### 仕様変更

B-2018-09

## i power Fタイプ マルチメータ付機種 保護板形状の変更

PDN80-□□□FMJ

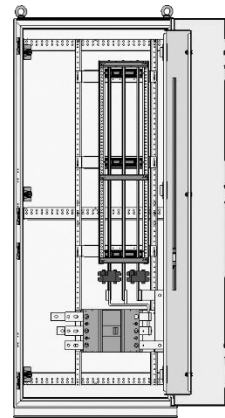
変更前	変更後
<p>マルチメータ用 保護板開口</p> <p>保護板</p>	<p>マルチメータ用 保護板開口</p> <p>保護板支持追加</p>
<ul style="list-style-type: none"> <li>・マルチメータ形状に合わせた保護板開口。</li> </ul>	<ul style="list-style-type: none"> <li>・開口が左部に拡張されます。</li> <li>・保護板支持が1つ増えます。</li> </ul>
